ZMIANY W GÓRNEJ PŁYTCIE LSM-256

ZMIANY W DOLNEJ PŁYTCIE LSM-256

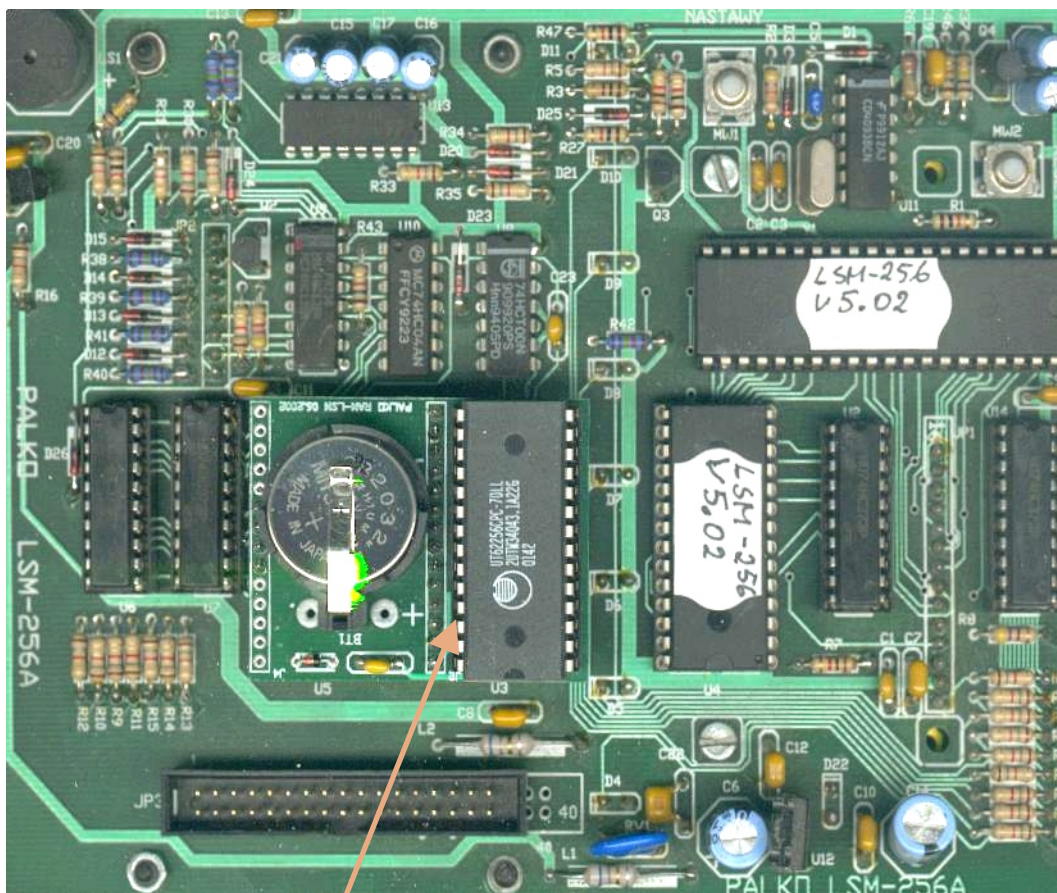
Dodatkową płytkę z RAM-em i baterią należy włożyć w podstawki zamiast dwóch układów: EEPROM-u (28c256) i RAM-u (6264 lub 62c256).

Po włączeniu zasilania należy przywrócić ustawienia fabryczne.

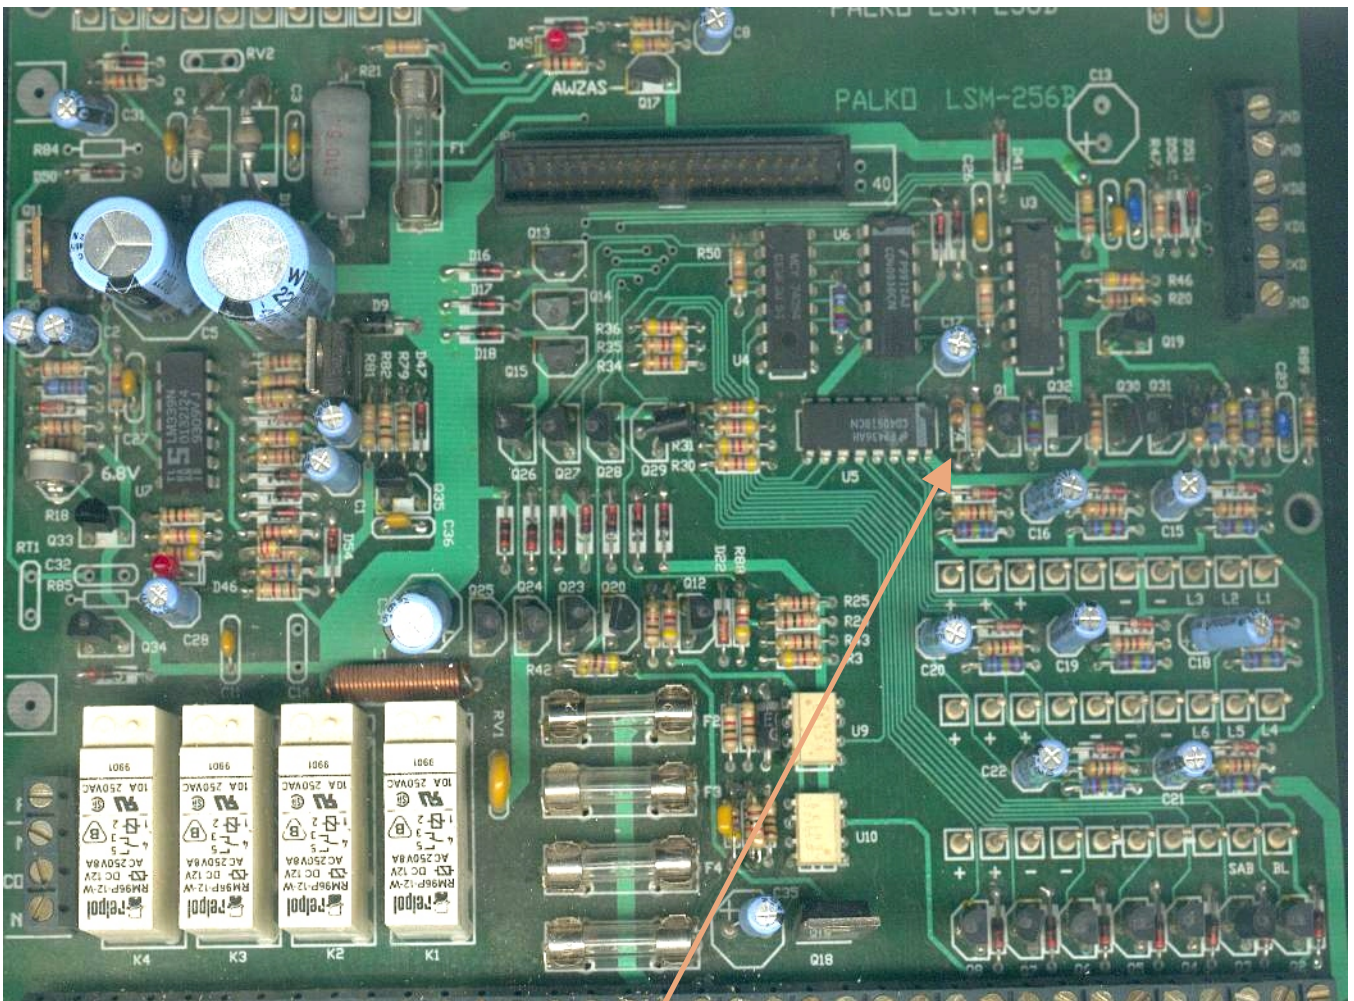
LSM-256 w wersji z terminalami TRM nie obsługuje wewnętrznej strefy nr.000. Należy ją odłączyć od układu transmisji. Proszę odciąć rezystor R74 (1k). W nowszej wersji płytek, od czerwca 2000r., służy do tego jumper J1. Należy go ustawić w pozycji 1-2. Odpowiedzi (ODB) na magistrali muszą być obciążone do +UT rezystorem 100 .
